改善箇所説明図

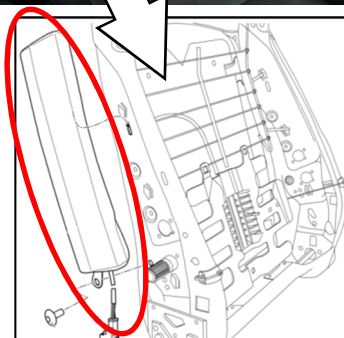
不具合発生箇所

運転席及び助手席のサイドエアバッグのインフレーター（膨張装置）において、製造が不適切なため、エアバッグ展開時にインフレーター容器が破損して構成部品が飛散し、乗員が負傷するおそれがある。

改善の内容

全車両、サイドエアバッグのインフレーターを良品に交換する。
